Oggetto: [ID\_VIP:5371] Istanza per il rilascio del provvedimento unico ambientale ai sensi dell'art. 27 del D.Lgs.152/2006 e ss.mm.ii., relativo al progetto per la realizzazione di un impianto eolico denominato "Ischinditta" composto da 9 aerogeneratori ciascuno della potenza nominale di 5,6 MW, per una potenza complessiva di 50,4 MW, ricadente nei territori comunali di Ozieri (SS), Chiaramonti (SS), Erula (SS) e Tula (SS) in località Monte Sassu. Proponente Società GRVDEP Energia S.r.l.

#### **Osservazione n 1**

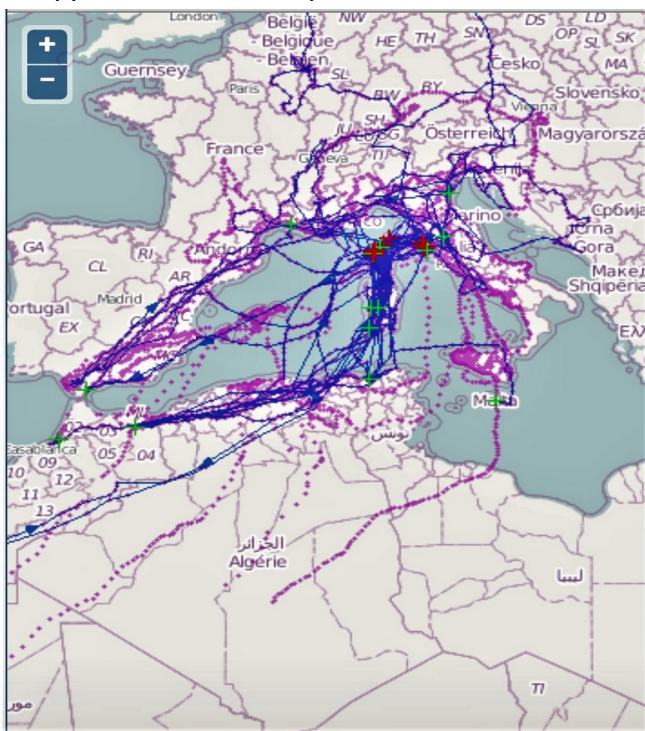
Riguardo alle specie di avifauna presente ricordiamo che tra i 18-25 Km sono presenti almeno 5 coppie nidificanti di Aquila reale, inoltre la Sardegna è attraversata da una rotta migratori Nord

Sud , come si può vedere nella cartina qui sotto , relativa al Falco pescatore ma la cartina può essere rappresentativa di moltissime altre specie di uccelli migratori
